改善箇所説明図

改善の内容

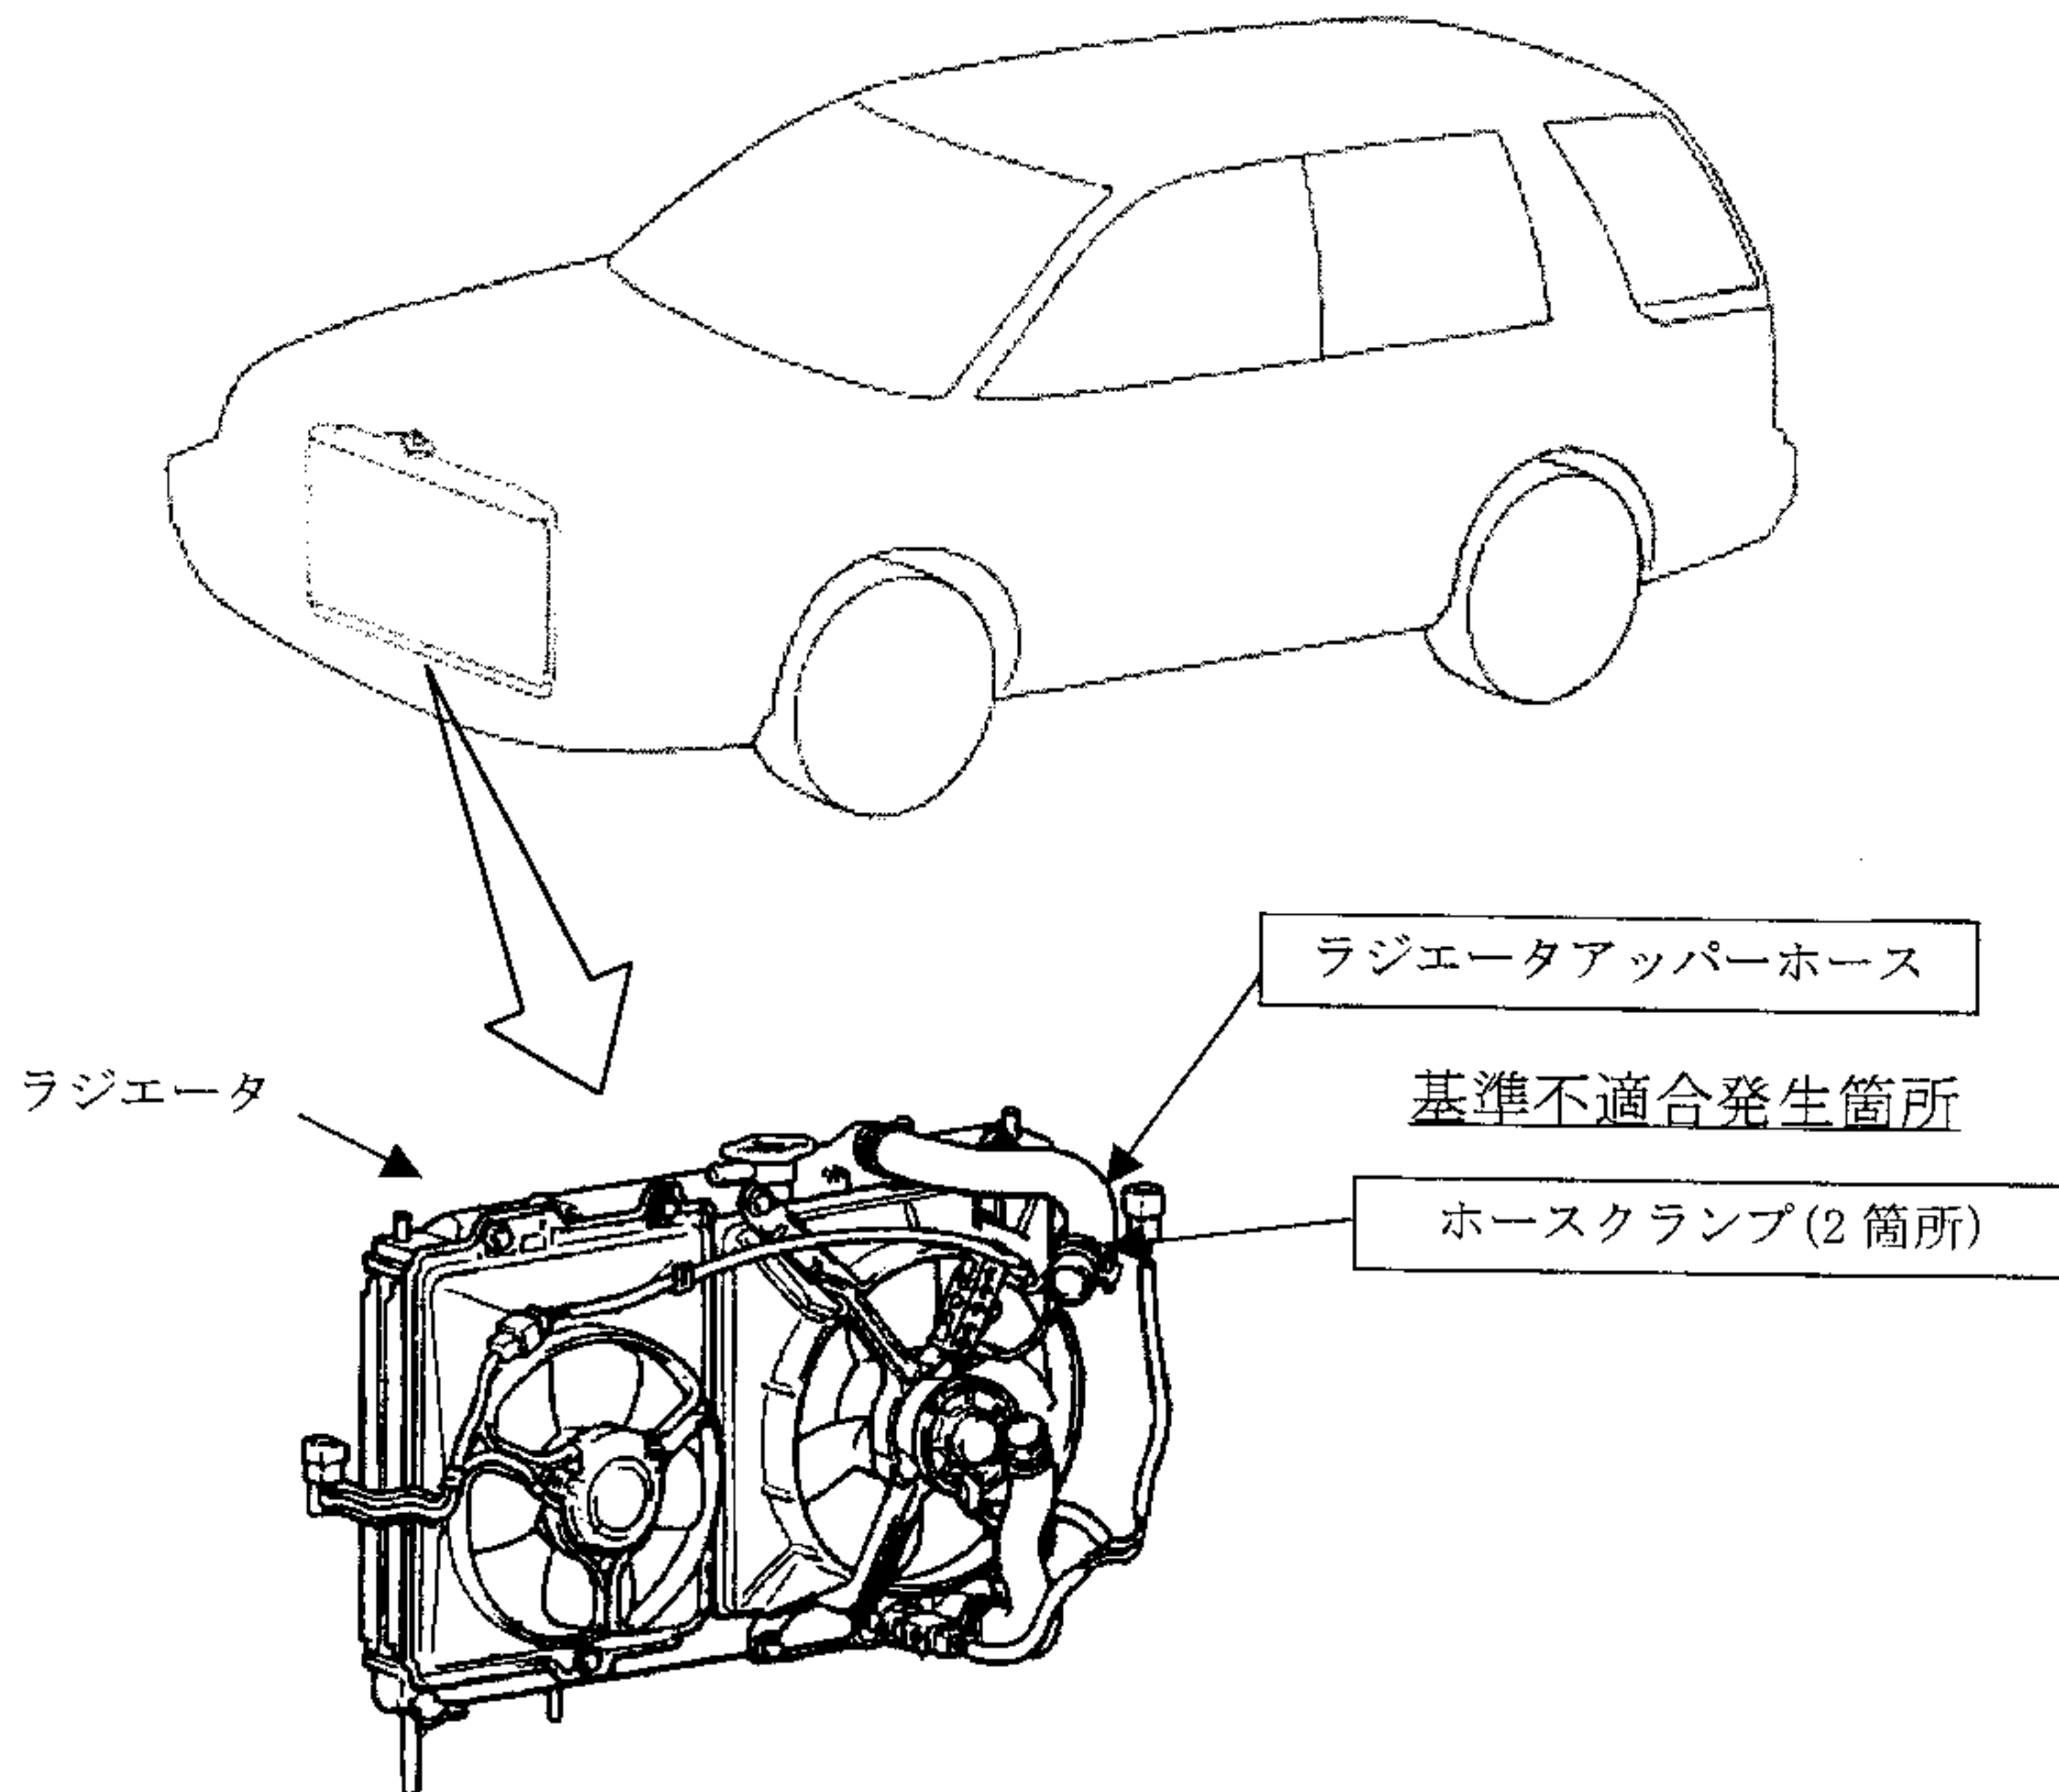
ラジエータアッパーホース長に対するホースクランプの方式が不適切なため、当該ホースの挿入パイプへの保持力が不足しているものがある。そのため、エンジン挙動によりラジエータホースへ引き抜き力が作用し、最悪の場合、ホースが抜け、冷却水漏れによりオーバーヒートに至るおそれがある。

全車両、ラジエータアッパーホースを対策品と交換するとともに、ホースクランプを新品と交換する。

識別：ラジエータアッパーホースの中間部上側に白色または黄色のペイントを塗布する。
